## **Projekt Gemeindeplatz Driesch**

### **Protokoll der Sitzung der Projektgruppe vom 08. 03. 2012**

## Ansichten des Pavillons auf dem Gemeindeplatz in Raeren Driesch

Skizze Vorschlag Dorfplatz ÖKLE / AG

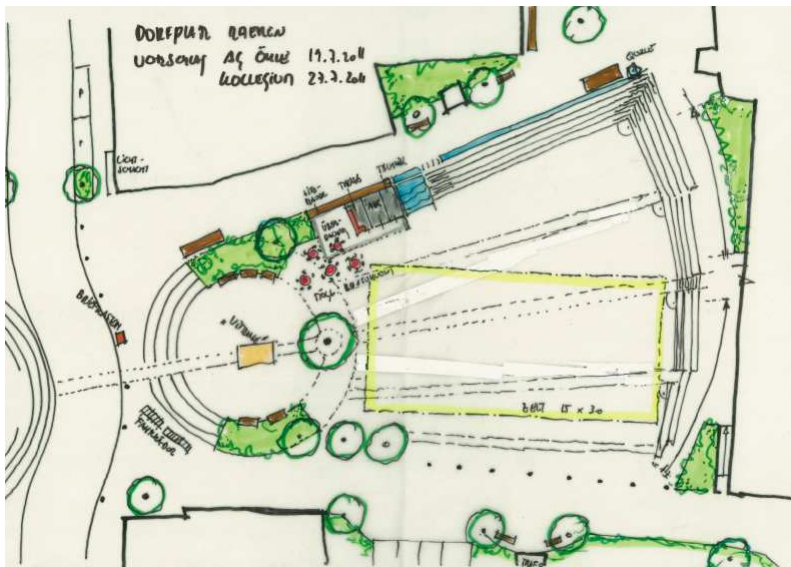
Offene Fragen	WR	Synthese 08.03.2012
Platzgestaltung	zu steinern, zu wenig grün	Rondell: Die Pflanzbeete werden länger gezogen (Anbindung an die Terrasse des Pavillons nicht stören), mit höheren Bäumen an Nordseite, niedrigere Spalierbäume an Südseite, Der Baum in Platzmitte bleibt ( s u ) Planung allgemein: Bitte in die der ÖKLE/AG entwickelte Handskizze „Vorschlag Dorfplatz 110719“ beachten ( s. o.) Mobile Pflanztröge mit kl. Bäumen an der südlichen Kante des Platz Intensive Begrünung der Mauern und Grünstreifen im Norden (um Denkmal, sowie statt der Kletterwand) darstellen
Baum mitten auf dem Platz	störend	Der zentrale Baum bleibt, weil er ein wichtiges Gliederungselement darstellt und keinen störenden Schattenwurf verursacht.
Sitzbänke	Zu viel Schatten	Rondell: Bänke in der Sonne UND im Schatten geplant , in Kreisform im Süden und Norden anordnen, außerdem viele Sonnenplätze auf den Sitzstufen

Fahrradständer	zu abgelegen	Fahrradständer nicht für die Schule, sondern für die Besucher des Ortszentrums und des Platzes im vorderen Platzbereich, zwischen Rondell und Straße vorsehen, ggf Nutzung als Element für Verkehrsberuhigung
Pavillon mit Strom Wasser	ok	Rechteckiger Pavillon, schwebendes Dach auf Stützen, Höhe über Kopfhöhe Rampe, der Block mit den Nebenräumen deutlich niedriger, Durchblick zwischen Oberkante Block und dem Dach von der Rampe aus möglich, vertikale Verglasung zum Schutz gegen Kletterei und Verschmutzung <b>EILIG: Das Material des Blocks mit den Nebenräumen ist noch festzulegen. Bitte sehen Sie sich die Bilder des Studienbüros mit den Fassadenvarianten in der folgenden Anlage an und schreiben/mailen Sie Ihre Meinung an R Chaineux! Danke!</b>
Spüle	Nein. Besser mobile Einheit	Ok, nur Raum vorsehen. Die Abgrenzung des Raumes zum Sitzplatz durch die feste Theke und zB Klappläden über der Theke bleibt bestehen.

Edelstahlkonstr. und Glasdach	zu städtisch?	Kein Edelstahl, sondern verzinkte Konstruktion Das Glasdach soll bleiben, um eine möglichst leichte und offene

Wirkung zu erreichen. (Wetterschutz, kein Versteck) Das Niveau des Daches wird erhöht, so dass man von der Rampe aus darunter durchschaut und nicht oben drauf.
WC Barrierefrei	Unterhalt Vandalismus	Einfaches WC barrierefrei wird im Pavillon vorgesehen, Nutzung mit Schlüssel auf Anfrage
Urinale	„	entfallen
Tischtennis	Überwachung	Ein oder zwei Tischtennistische aus Betonfertigteilen, keine Notwendigkeit von Überwachung
Kletterwand	Überwachung	Entfällt, stattdessen Begrünung und Mini-Fußballplatz ca. 3x6m vorsehen (Muster Prospekt JML)
Angrenzende private Flächen	darstellen	Gemeinde / JML
Bushaltestelle Burgstrasse	darstellen	Gemeinde / JML
Telefonzelle	?	Entfällt laut Belgacom weil nur 1 Telefongespräch / Woche
